# B-Plan Nr. 14

# Chancen für Bansin ?

Im Ostseeheilbad Bansin wird die Errichtung eines Grand Hotels und weiterer Neubauten an der Promenade vorbereitet. Dazu stellte die Gemeinde Heringsdorf den Bebauungsplan Nr. 14 auf. In die Diskussion um die Planung möchte ich mich aus folgenden Beweggründen einbringen.

Torsten Viebke , Neubrandenburg Sept. 2007  
www.architekturfabrik-nb.de  
Tel. 0395 - 36 94 9900

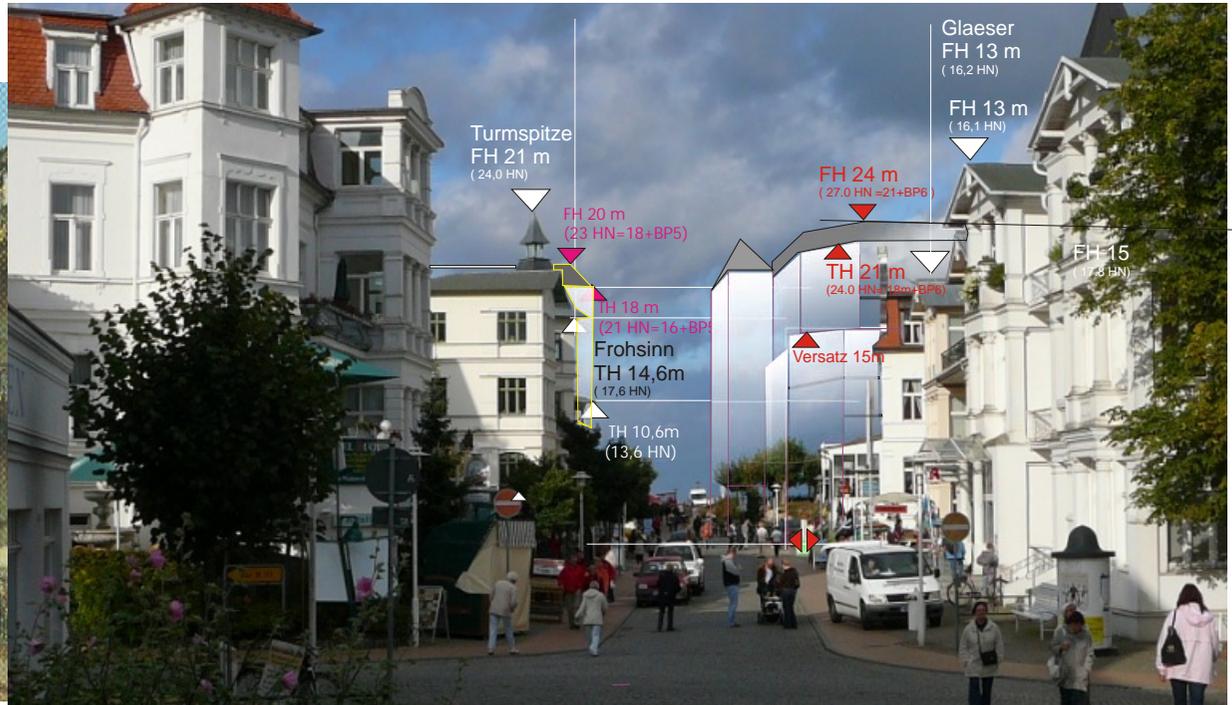
Es stellt sich eine Frage. Wieviel Verfremdung verträgt die Bäderarchitektur ? Wie viel städtische Enge, wieviel lässt sich verdichten und konzentrieren ? Wann verliert die Küste ihre Unverwechselbarkeit, ab wann wird sie austauschbar und reiht sich ein in die Reihe der Bettenburgen anderer Regionen entlang der Ostseeküste ?

Neubau Meeresstrand  
möglich 7 Geschosse bis Traufhöhe 21 m

Ersatz Aegir  
Möglich 6 Geschosse bis Traufhöhe 18 m  
+ Mansarddach

Neubau Meeresstrand  
Möglich 7 Geschosse bis Traufhöhe 21 m

Skizze Straßenprofil Bergstraße, ehem. Meeresstrand

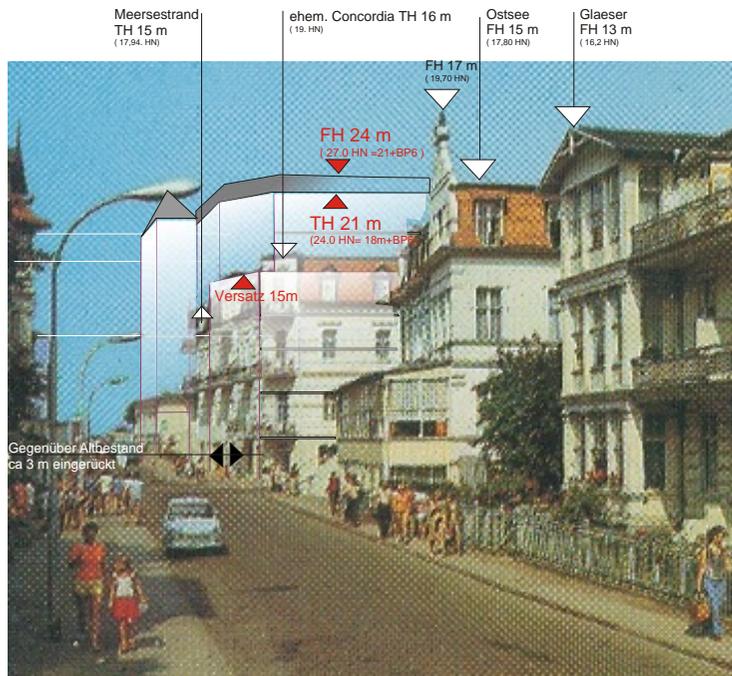
**Der Maßstab der Bäderarchitektur**, geprägt durch Geschossigkeit, Trauf- und Firsthöhen sowie die Gebäudeproportion der Villen wird mit dem Bebauungsplan nicht erkannt.

B Plan:  
TH: Traufhöhe 18m  
FH: Firsthöhe 21 m  
ab BP, Bezugspunkt 6,00 m ü HN

B Plan:  
TH: Traufhöhe 16m  
FH: Firsthöhe 18 m  
ab BP, Bezugspunkt 5,00 m ü HN

Städtebauliche Situation

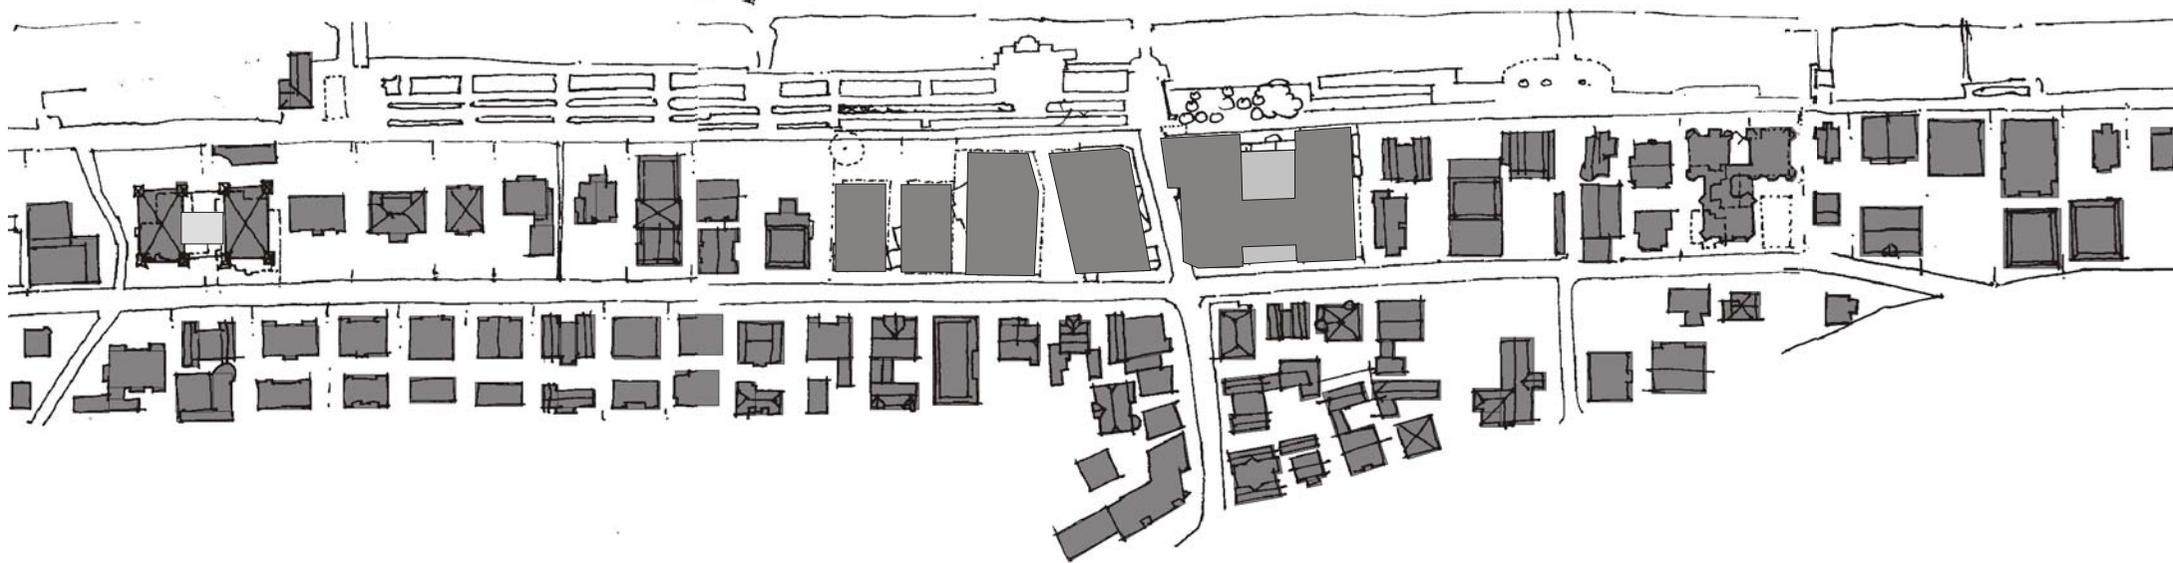
Die sich an der Küste herausgebildete besondere **städtebauliche Situation** der Promenadenbebauung, die Funktion und die Struktur der dahinterliegenden Straßenräume wird nicht erkannt.

# Promenadenbereich geplant

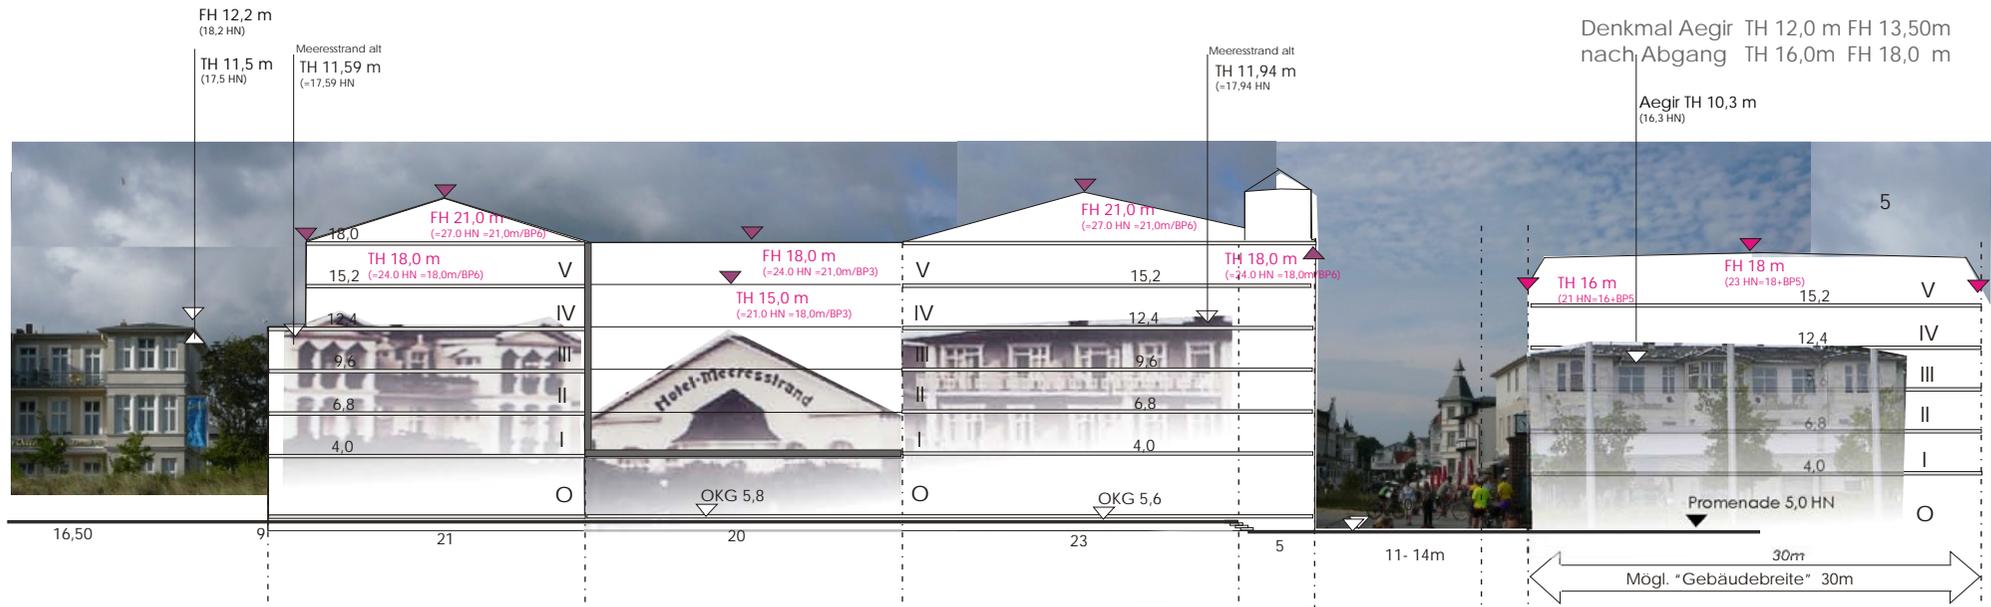
Bis 2007 erfolgte Neubauten, Verdichtungen 6.750 m<sup>2</sup>

geplant : B. Plangebiet 34.480

abzgl. ehem. Bestand 11.020

23.460 m<sup>2</sup> Verdichtung

64.900 m<sup>2</sup> Bruttogeschossfläche

Fazit: Mit dem B-Plan ( 230 m Promenade) wird eine Bruttogeschossfläche ermöglicht, welche die gesamte 1. Reihe vom Fischerweg bis Seehof ( 750 m) incl. Orlopp und Meeresstrand hatte.

## Saisonverlängerung

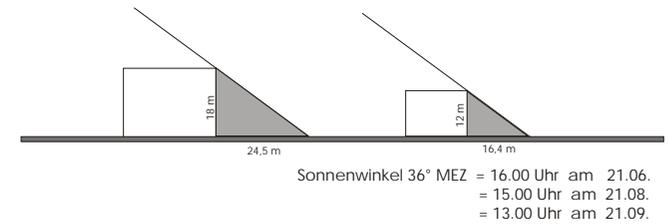
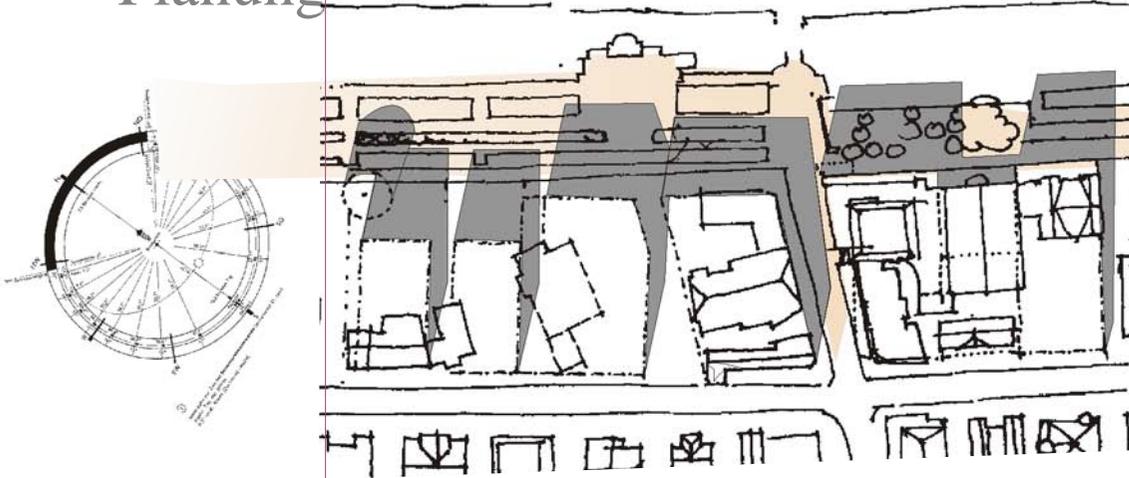
Das städtebauliche Ensemble des Promenadenbereiches der angrenzenden Hotels und der vorgelagerten eingeschossigen Cafe und Logierbereiche war so angelegt, dass die Frühjahres- und Herbstgäste Cafe und Promenade in der Sonne genießen konnten. Ein städtebauliches Konzept mit dem Ziel der **Saisonverlängerung** ! Der Bebauungsplan berücksichtigt diese Gestaltung nicht und führt eine Gebäudehöhe von 18 m bis an die Promenade heran. Der zentrale Promenaden- und Kurparkbereich wird verschattet, ab einem bestimmten Sonnenstand auch der Strand.

Die Baugrenze bis VK Pavillion  
Traufhöhe geplant 16 m (Aegir) bzw. 18 m (Orlopp neu) über Promenade

Baugrenze bis Grundstücksgrenze  
chem. Traufhöhe 12 m - geplant 18 m

Promenadenverschattung bei 36° Sonnenstand

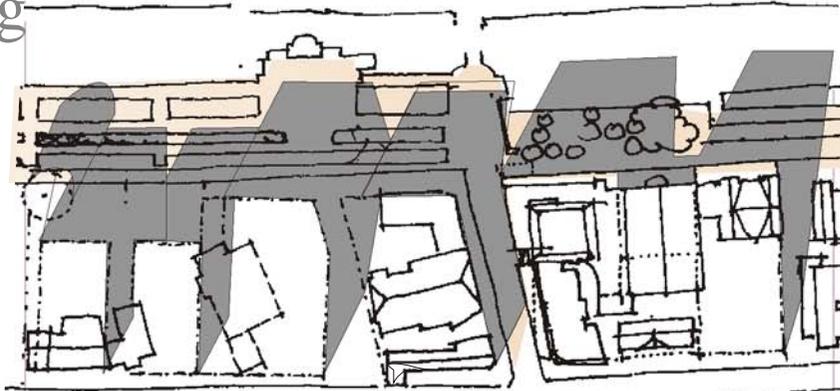
Auch bei relativ noch steilem Sonnenwinkel ist der Kurbereich bereits verschattet.  
Bisherige Freibereiche sowie auch der Konzertplatz liegen im Schatten.  
Traditionelle Nutzungen wie Kaffebereiche, Eis werden sich verlagern.

Promenadenverschattung bei 28 ° Sonnenstand

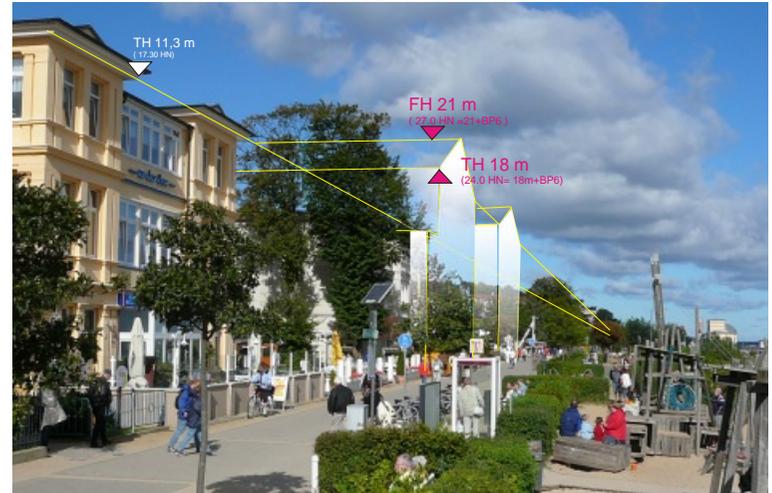
Mit steilerem Sonnenstand verändert sich der Charakter des Kurplatzes.

Abendliche Sonne bzw. Die nachmittagssonne im Herbst wird es nicht mehr geben.

### Strandverschattung ?

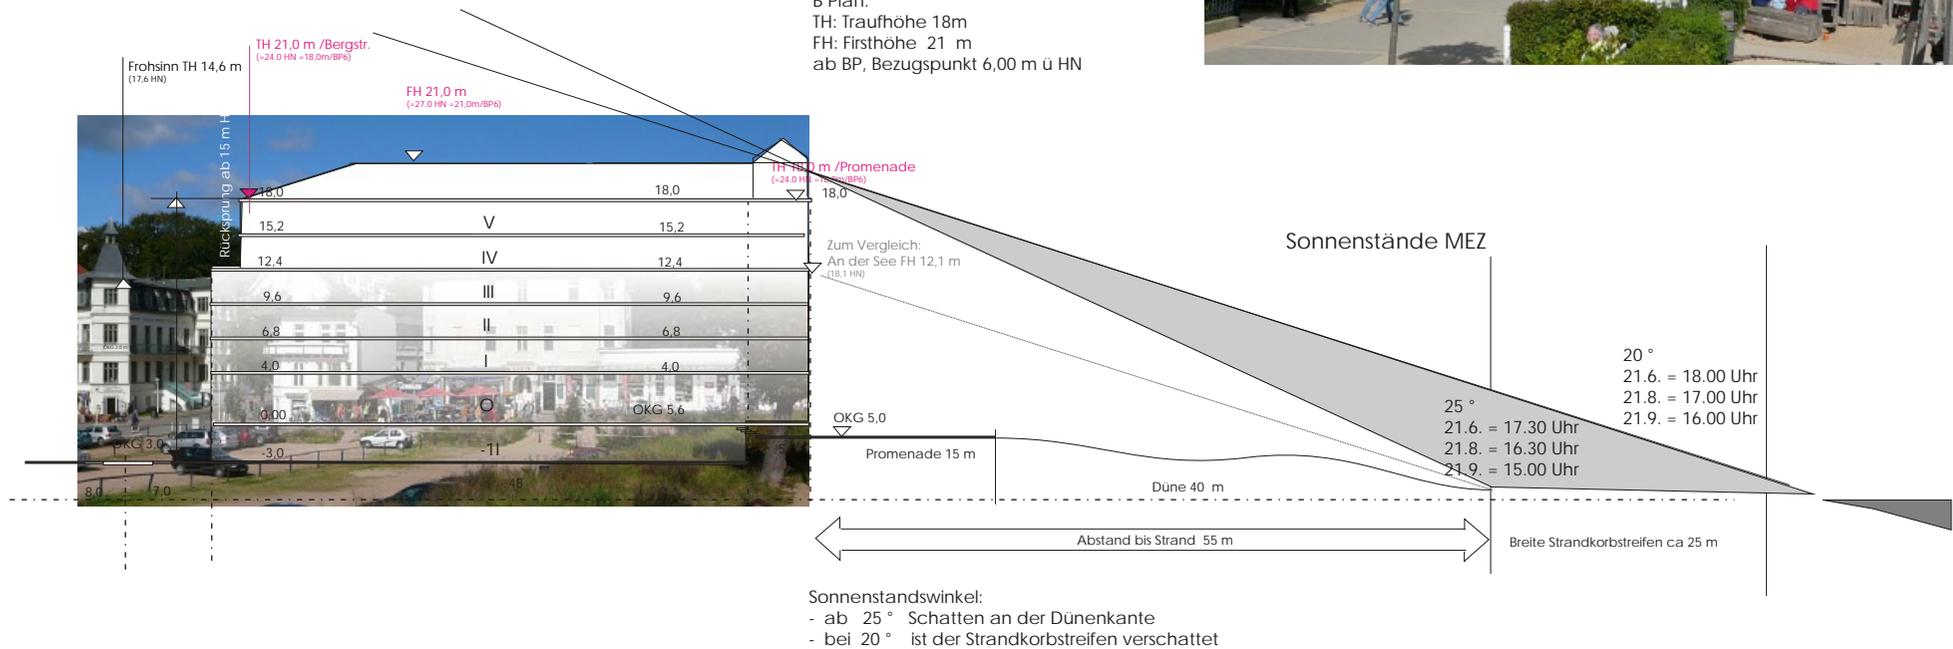
B Plan:  
TH: Traufhöhe 18m  
FH: Firsthöhe 21 m  
ab BP, Bezugspunkt 6,00 m ü HN

## Seestr. = Tor zum Meer

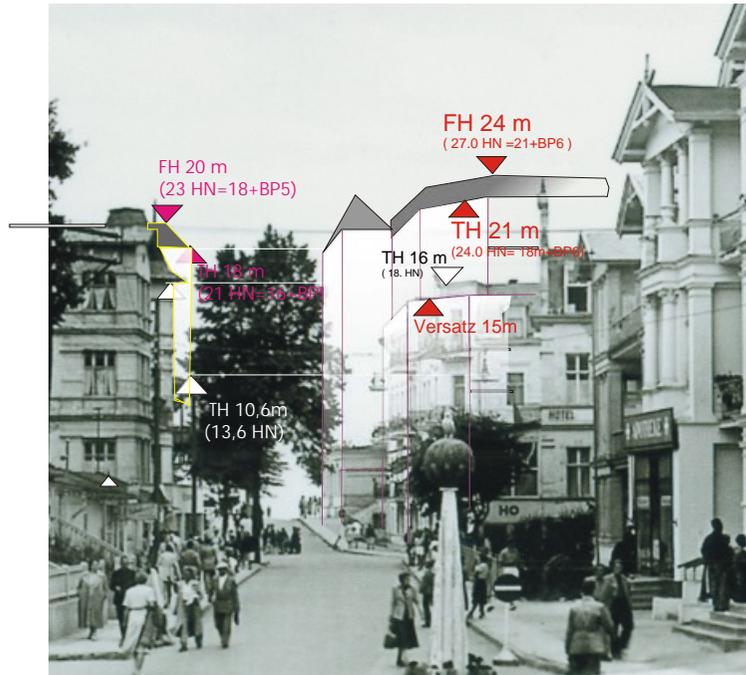
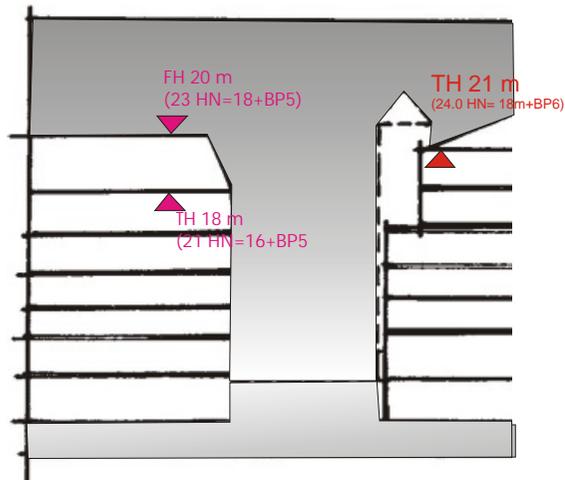
Die Seestraße ist für den Ort das Tor zum Meer . Die eingeschossigen Vorbauten vor Meeresstrand und Aegir bewirkten eine trompetenartige Öffnung der Seestraße, ähnlich übrigens wie in Ahlbeck. Dadurch strömte die Seeluft durch den Ort und prägt nicht nur die Luft sondern auch **das Flair des Seeheilbades**. Ebenso ermöglicht diese Seestraßenaufweitung den ankommenden Urlaubern den Blick auf das Meer und ist ganz einfach auch Hauptzugangsweg. Mit dem Bebauungsplan wird dieser Bereich verengt in der Breite ( von historisch 15m auf 12 m an der engsten Stelle) sowie auch mit den Gebäudeüberhöhungen optisch eingezwängt.
